REQUALIFICATION DE LA RD 7
SUR LES COMMUNES DE SURESNES (92) ET SAINT-CLOUD (92)
ENTRE LE PARC DU CHÂTEAU À SURESNES
ET LA PLACE GEORGES CLEMENCEAU À SAINT-CLOUD

Dossier d'autorisation environnementale

Mémoire en réponse à l'avis n°2 de l'Autorité Environnementale
Février 2025

**Avis délibéré de l'Autorité environnementale
sur la requalification de la RD7 de Suresnes à
Saint-Cloud (92)**

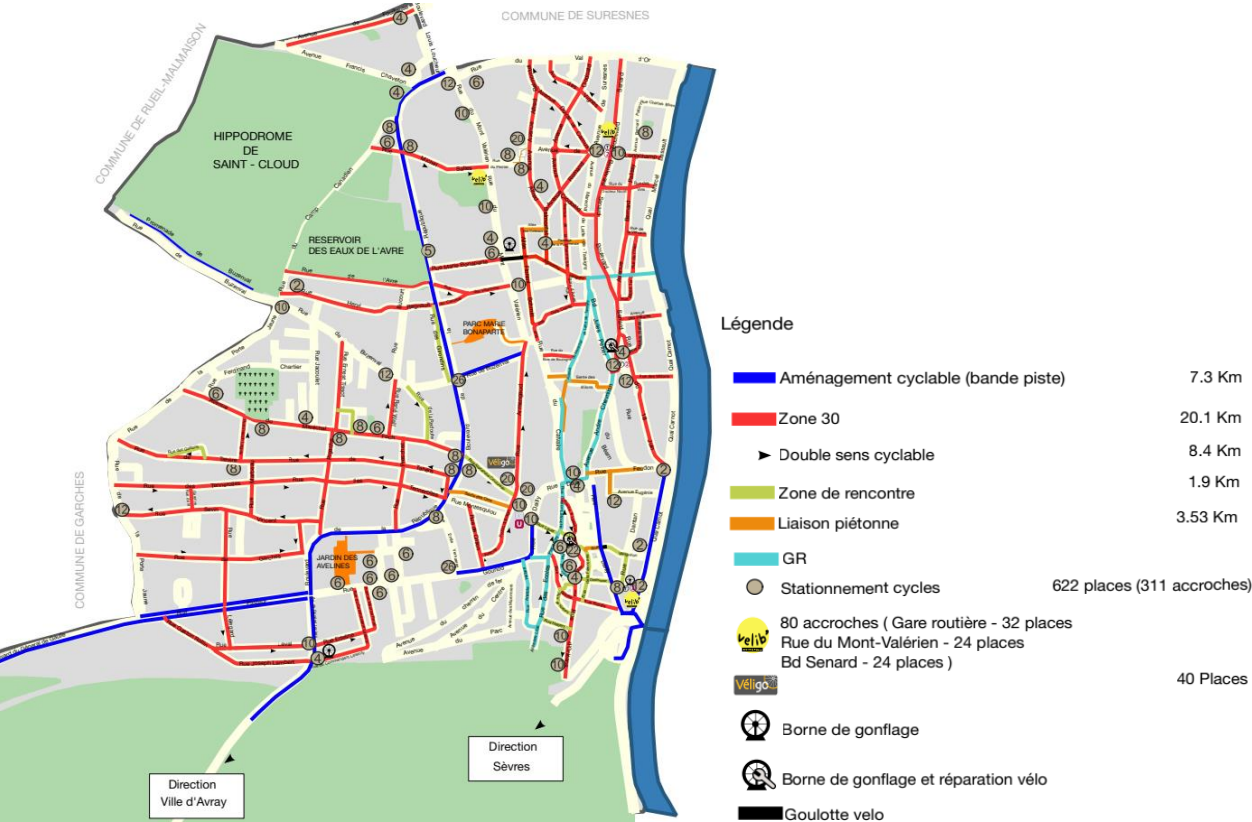
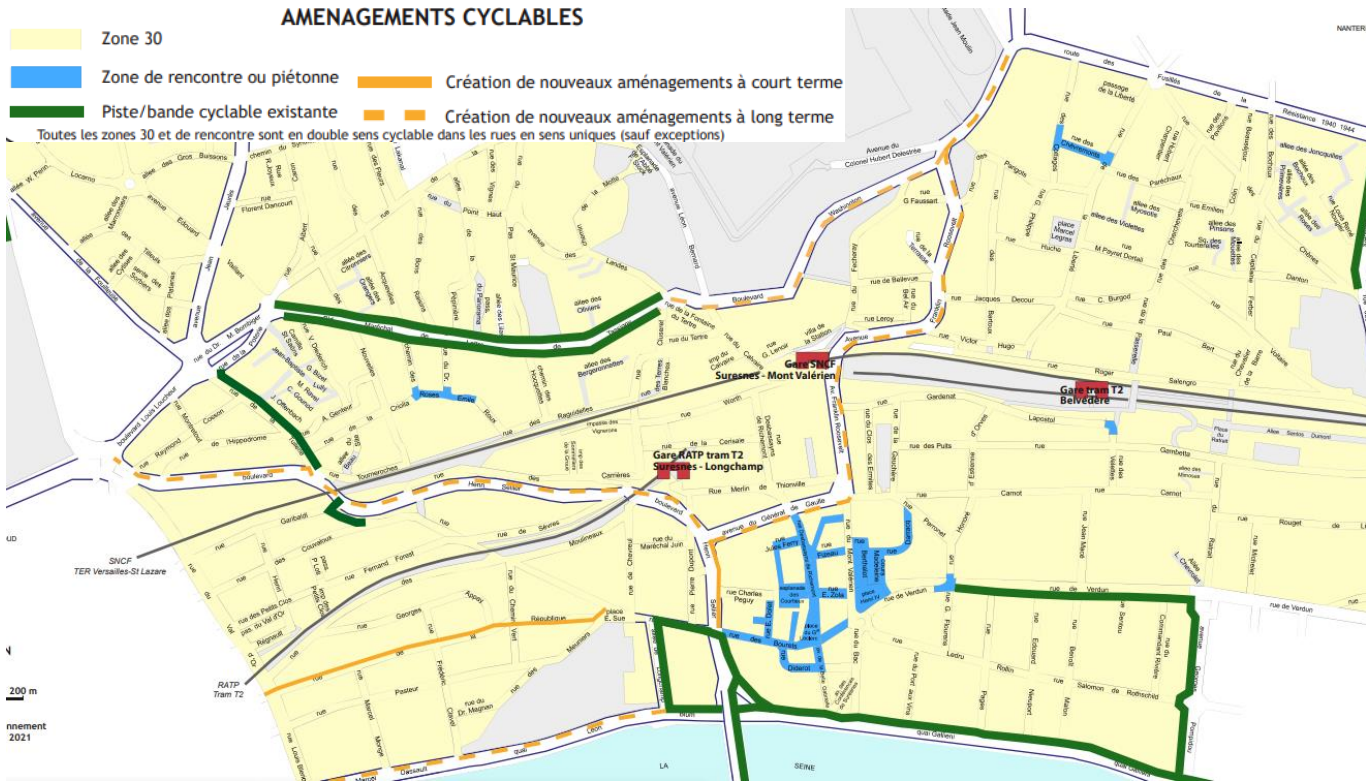
Au Sud, cette piste se prolonge tout autour de la place Clemenceau et également sur le trottoir sud du pont de Saint-Cloud. Il n'est toujours pas précisé si des projets d'amélioration du cheminement et de la sécurité des cycles sont envisagés conjointement par les communes sur les voies transversales ni comment les aménagements cyclables s'intègrent dans le réseau départemental.

- La Ville de Saint-Cloud dans son plan des aménagements cyclables de 2023 : le maillage local ne présente pas d'aménagement cyclable permettant de relier les différents quartiers de la ville de façon continue en-dehors de leurs axes routiers structurants. Le projet de réaménagement de la RD7 et de la Place Clémenceau permettra donc aux usagers de bénéficier d'une infrastructure continue entre Sèvres et les aménagements départementaux le long de la Seine, jusqu'aux aménagements existants au Nord.

- La Ville de Suresnes a recensé ses aménagements cyclables dans un document de novembre 2021. Ce plan présente les aménagements existants, à créer à court et long terme. Le projet de réaménagement de la RD7 s'arrêtant au pont de Suresnes, les pistes qu'il créera relieront le pont de Suresnes et la rive droite de la Seine, ainsi que la piste existante jusqu'au pont de Puteaux. En centre-ville de Suresnes, le plan représente des nouveaux aménagements qui seront créés à long terme et desserviront notamment les gares de Suresnes-Longchamp (T2) et Suresnes-Mont Valérien (Transilien).

Le projet du Département est compatible avec les schémas d'aménagement cyclables des villes qui pourront connecter leurs aménagements à la piste cyclable créée le long de la RD7 entre le pont de Suresnes et le pont de Saint Cloud.
